# 改善箇所説明図

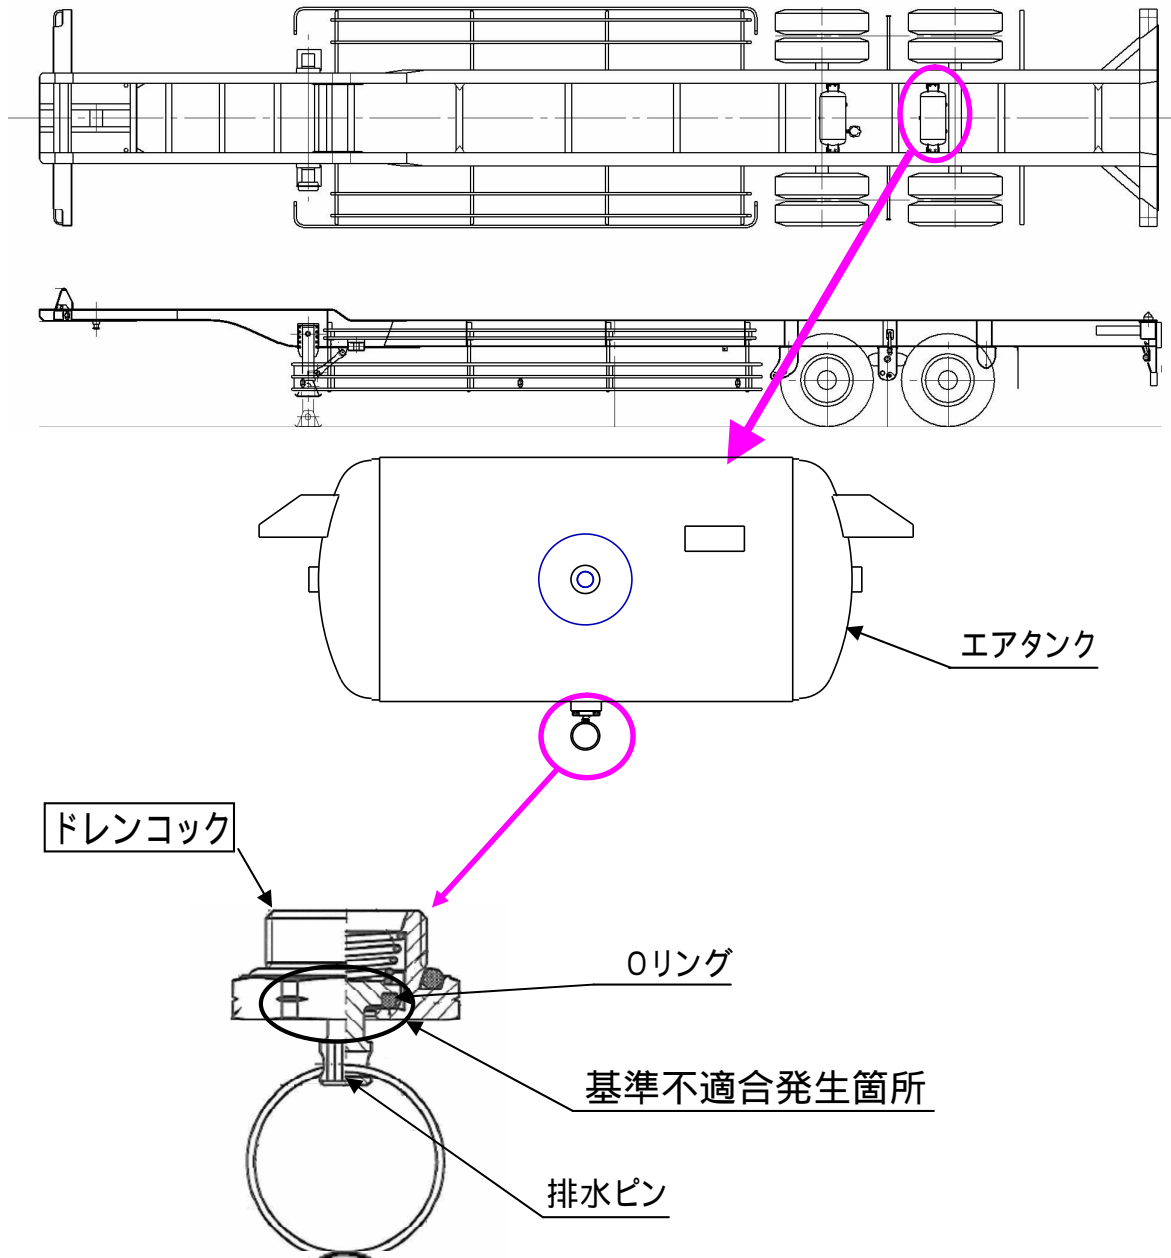
制動装置用エアタンクの排水用ドレンコックにおいて、排水ピンの加工工具の管理が不適切なため排水ピンのOリングのかしめ固定が不十分のものがあり、排水操作を行うとOリングが外れエアが漏れるとともに駐車ブレーキが利いたままの状態となる。そのため、そのままの状態で使用を続けると、ブレーキ周りが過熱し、最悪の場合、火災に至るおそれがある。

全車両、ドレンコックを良品に交換する。

は交換部品を示す。

識別：改善実施済車には、車台番号打刻位置付近にNo.2875のリコール対策済ステッカーを貼り付ける。
